Bæjarstjórn Akraness leggur til að deiliskipulagi hafnarsvæðis á Akranesi - H3 - Krókatún 22-24 verði breytt á þann veg að byggingarreitslína sem myndar 45° horn við megin stefnu núverandi bygginga á lóðinni Krókatún 22-24 komi ný lína sem áfram myndar 45° horn við megin stefnu bygginga á lóðinni en færist til austurs um 1,8 metra. Húskerð og skilmálar eru óbreyttir.

Útg.	Dags.	Skýring	Br.af.
Verkefni:			
<b>H3 - GRENJAR</b>			
Heimilisfang:			
Krókatún 22-24 Akranesi			
Verkegund:			
Breyting: Breyting á deiliskipulagi			
Landnúmer:	131701	Staðgreinir:	3000-1-00074303
<b>Skipulagsuppráttur</b>			
Hannað af:	PH	Matshluti:	
Telknað af:	PH	Mælikvarði:	1:1000
Yfirfarið af:	Checker	Dagsetning:	24.10.2016
Samþykkt:

**A-00-00-01**  
 Númer Útgáfa

Breytt deiliskipulag

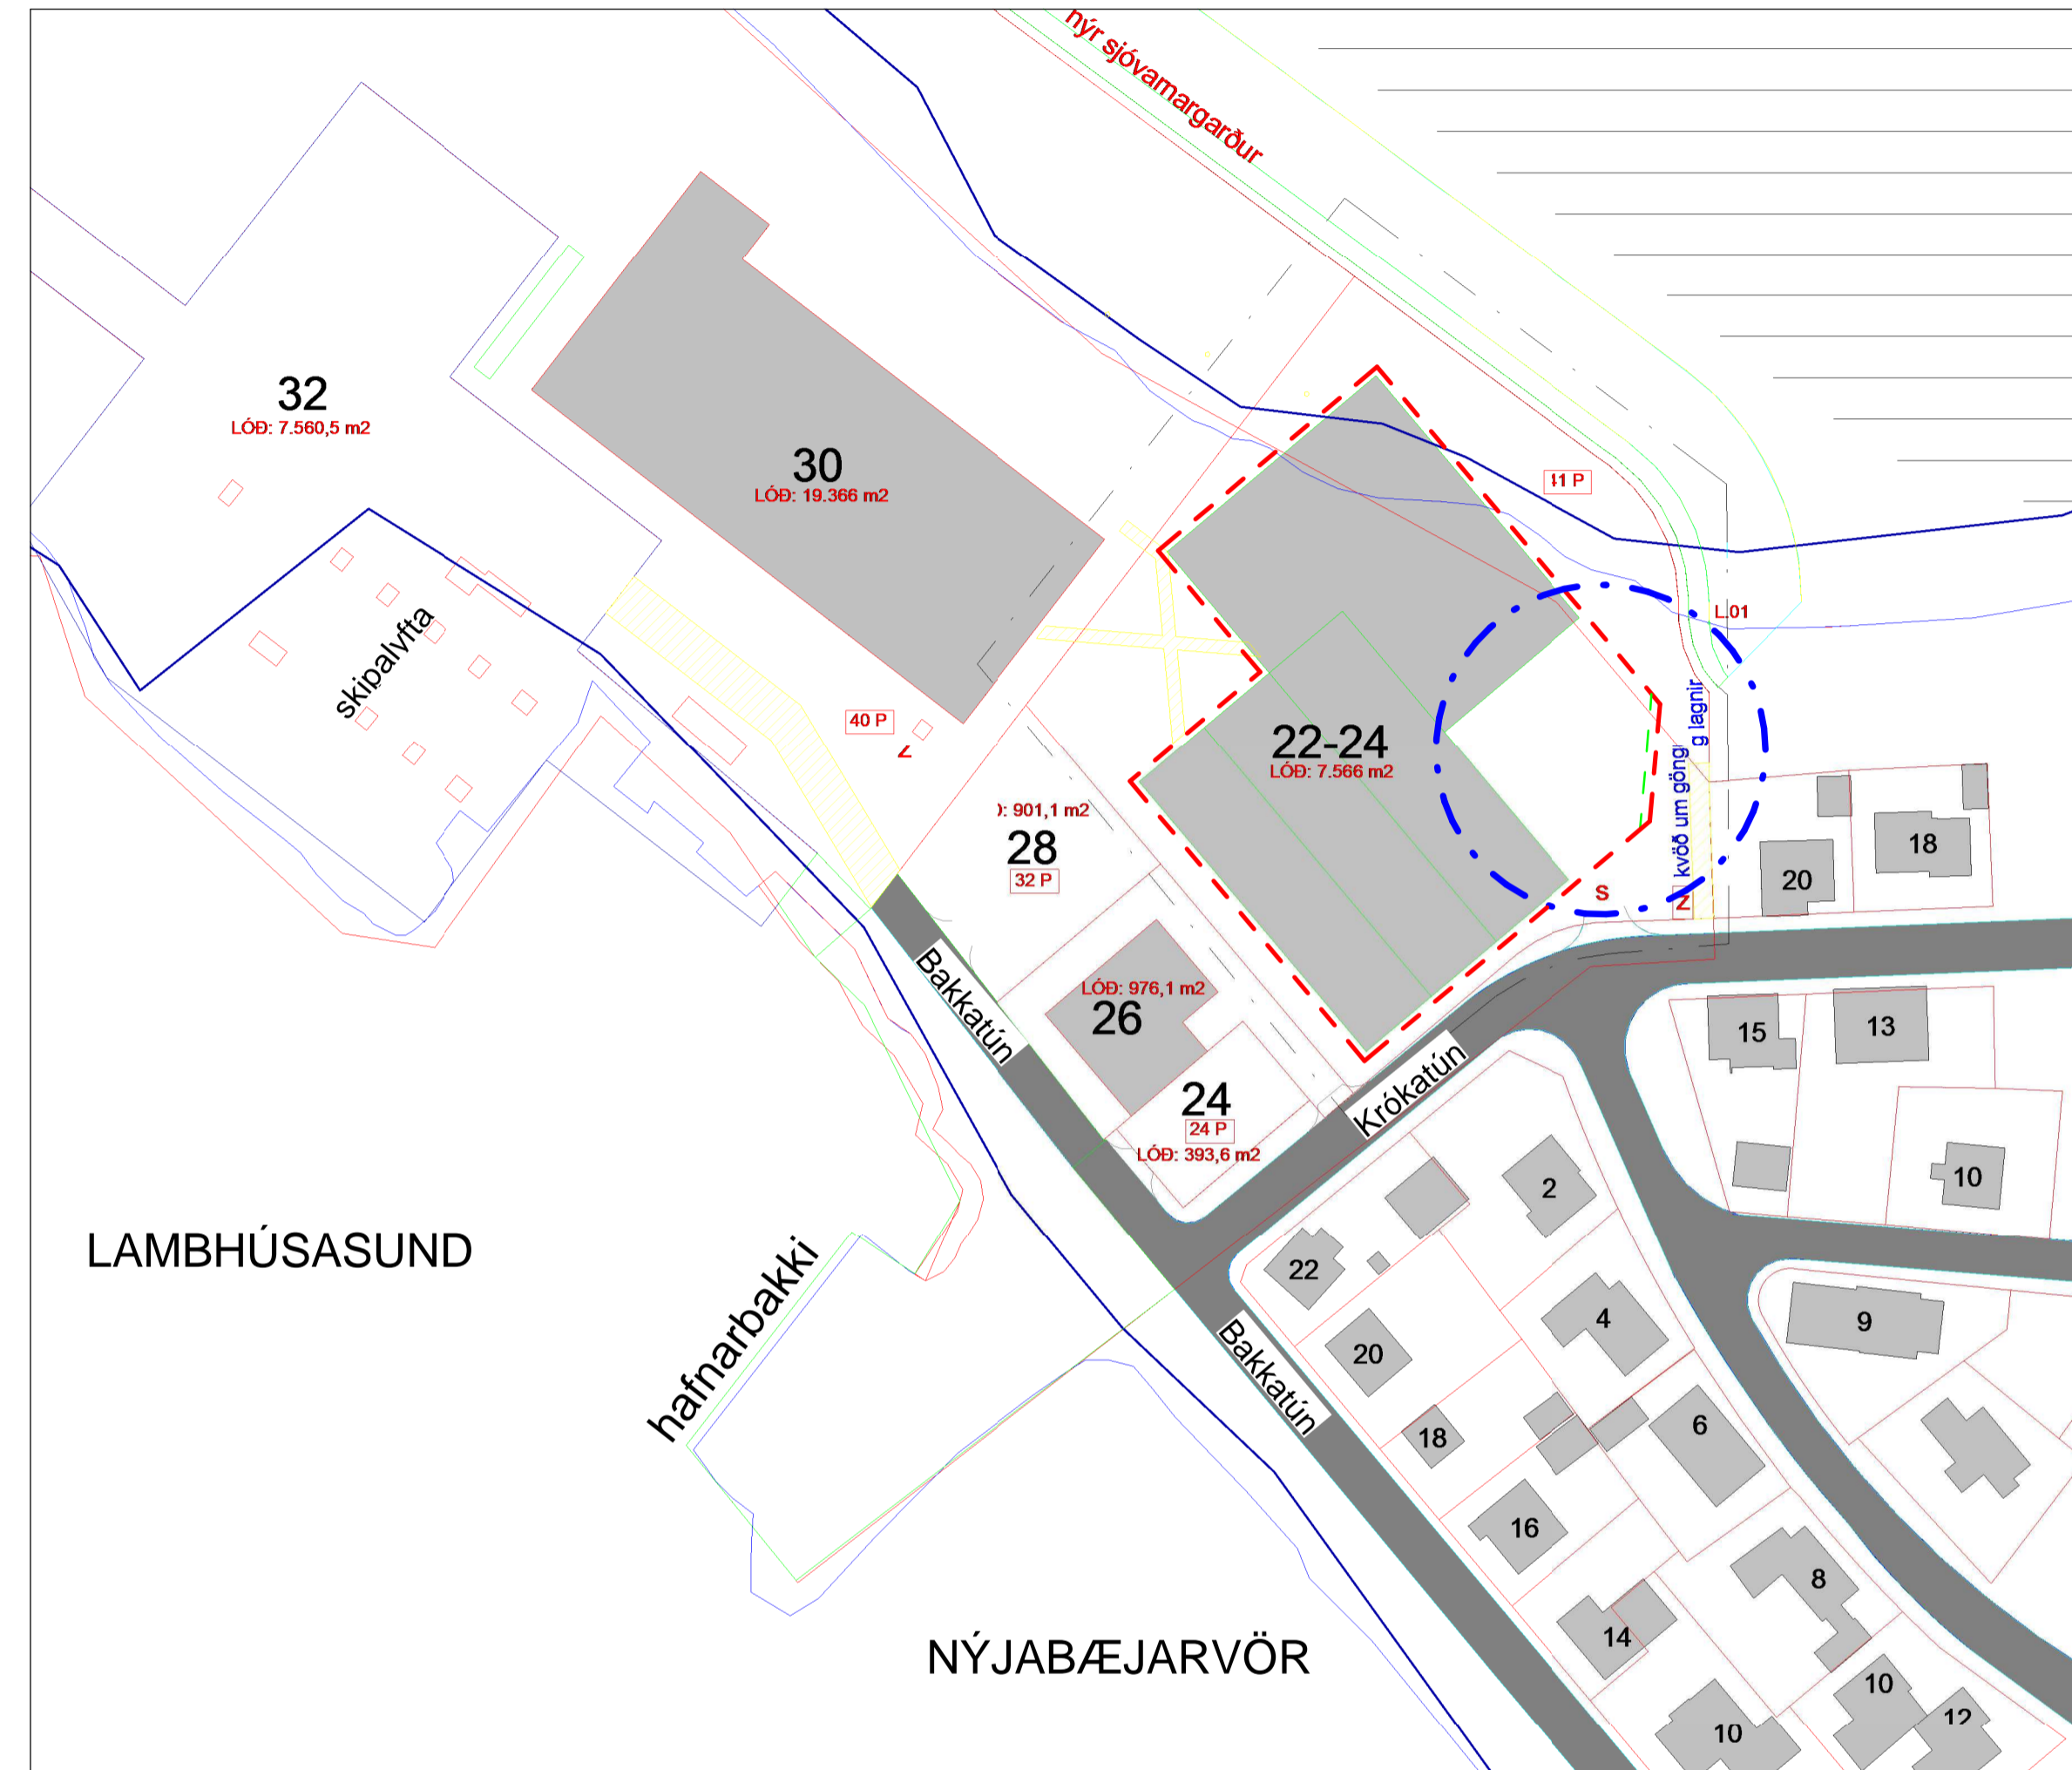
Breyting á deiliskipulagi felst í að flytja byggingarlínu sem myndar 45° horn á þann veg að ný 45° lína flytst 1,8 metra út fyrir núverandi 45° línu og verður 8,5 metra frá lóðamörkum Krókatúns 20. Þannig að byggingarmagn eykst um 30 m<sup>2</sup> og nýtingarhlutfall verður 0,64.
